Entwurf der Teilfortschreibung des Regionalen Raumentwicklungsprogramms Westmecklenburg (RREP) Westmecklenburg für das Kapitel 6.5 Energie – 4. Stufe der Beteiligung – Stellungnahme der Stadt Schönberg

Regionales Raumentwicklungsprogramm Westmecklenburg – Teilfortschreibung Kapitel 6.5 Energie – 3. Beteiligungsstufe Stellungnahme der Stadt Schönberg

Behandlung der Stellungnahme der Stadt Schönberg

VR 03/24 Schönberg

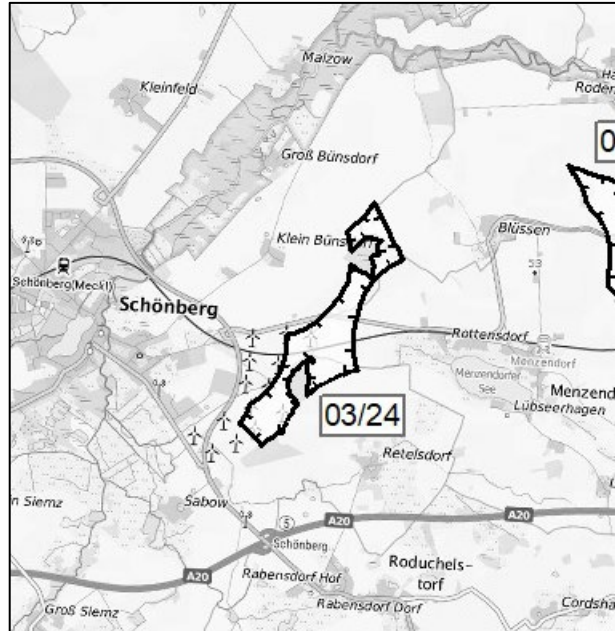
Im Zusammenhang mit den neuen rechtlichen Rahmenvorgaben hat sich im Schönberger Raum das WEG 03/21 mit 77 ha auf nun WEG 03/24 mit 117 ha insgesamt um 40 ha vergrößert. Die Ausdehnung ist in der Anlage enthalten.

WEG 03/21 Schönberg

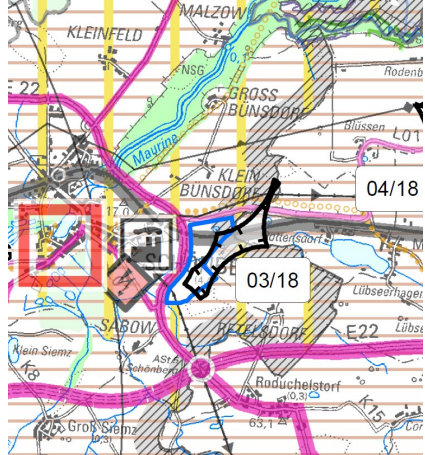
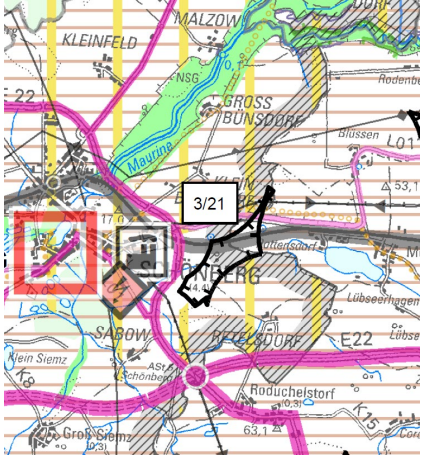
Die Stadt Schönberg spricht sich gegen das Windeignungsgebiet 03/21 sowie die im Zuge der 3. Beteiligungsstufe entstandene Erweiterung des Eignungsgebietes Richtung Südosten aus. Im Rahmen der Beteiligung fehlt es an einer schlüssigen Darstellung und Erläuterung der Erweiterung. In den Unterlagen zur Potentialanalyse des betreffenden Windeignungsgebietes wurde zwar erläutert, dass sich die Erweiterung des WEG auf einer neuen Bewertung der Ortslage Retelsdorf gründet, eine genaue Erläuterung dieses Sachverhaltes erfolgt jedoch nicht. Die Transparenz des Beteiligungsverfahrens ist damit nicht in Gänze gegeben.

Da sich eine geringe Anzahl dieser Windenergieanlagen des Altgebietes im derzeitigen WEG 03/21 befinden, ist der Abstand von 2,5 km zwischen zwei Windenergiegebieten nicht einzuhalten. Damit werden durch das Windeignungsgebiet die planungsrechtlichen Voraussetzungen geschaffen, dass neben dem bereits bestehenden Windpark nochmals die doppelte Anzahl von Windenergieanlagen

Stellungnahme der Stadt Schönberg vom 29.10.2021		
Nr.	3. Beteiligungsstufe 2021	Behandlung in der 4. Beteiligungsstufe 2024
1	Die Stadt Schönberg spricht sich gegen das Windeignungsgebiet 03/21 aus sowie die Erweiterung Richtung Südosten. Grund: Fehlende schlüssige Darstellung und Erläuterungen Potentialanalyse Windeignungsgebiete	- Weiterhin fehlende schlüssige Darstellung und Erläuterungen für WEG 03/24 - Laut dem Ergebnis der Natura 2000-Voruntersuchung sind keine erheblichen Beeinträchtigungen zu erwarten Behandlung: Die Belange der Stadt Schönberg wurden nicht berücksichtigt
2	Die Stadt Schönberg spricht sich gegen weitere Repoweringmaßnahmen aus. Grund: Eine geringe Anzahl von Windenergieanlagen befindet sich derzeit im Altgebietes im derzeitigen WEG 03/21. Weitere Repoweringmaßnahmen würden im WEG 03/21 die planungsrechtlichen Voraussetzungen schaffen für den Bau von neuen Windenergieanlagen. Abstand von 2,5 km zwischen WEGs wird nicht eingehalten	Weiterhin keine Behandlung und Erläuterung zu Repoweringmaßnahmen und die dadurch entstehenden Auswirkungen und der Einhaltung von Abständen zwischen WEGs sowie die Schaffung für planungsrechtliche Voraussetzungen für den Bau von neuen Windanlagen Behandlung: Die Belange der Stadt Schönberg wurden nicht berücksichtigt
